정 부 합 동 감 사 결 과

시 정 요 구

제 목 수밀시험 설계반영 부적정

기 관 명 광주광역시

[그림] “우수받이 단면도 및 수밀시험 실시구간”

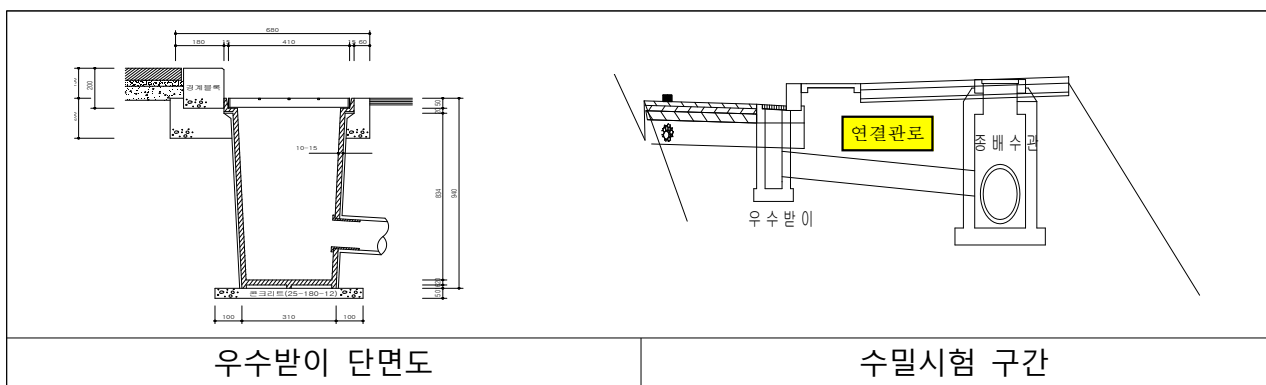
한편 위 공사구간 4,900m의 도로 양측에는 아래 [그림]과 같이 빗물 등을 배수하기 위한 우수받이와 보도구간 지하의 종배수관을 연결하는 관로가 20m마다 설치하도록 되어 있으며, 동 공사의 수량산출서에 따르면 우수받이와 종배수관을 연결하는 관로³⁾ 및 종배수관에 대하여 수밀시험을 총 566회⁴⁾ 실시하는 것으로 계획되어 있다.

따라서 도로 양측에 설치하는 우수받이와 종배수관을 연결하는 관로 및 종배수관은 빗물 등 우수를 배제하기 위한 시설이므로 하수관거 부설 후 실시하는 수밀시험은 설계에 반영하지 않아야 한다.

그런데도 위 관서에서는 ‘○○0교~○○○○간 도로확장공사(2공구)’ 구간 4,900m의 도로 양측에 빗물을 배수하기 위해 우수받이와 종배수관을 연결하는 관로 및 종배수관에 대하여 수밀시험을 총 566회 실시하는 것으로 설계에 반영

하고 있어 수밀시험 실시에 따른 공사비 148,687,000원 상당을 낭비할 우려가 있다.

[시정] 우수관로에 실시예정인 수밀시험을 삭제하는 것으로 설계 변경하여 공사비 148,687,000원 상당을 감액하시기 바랍니다.
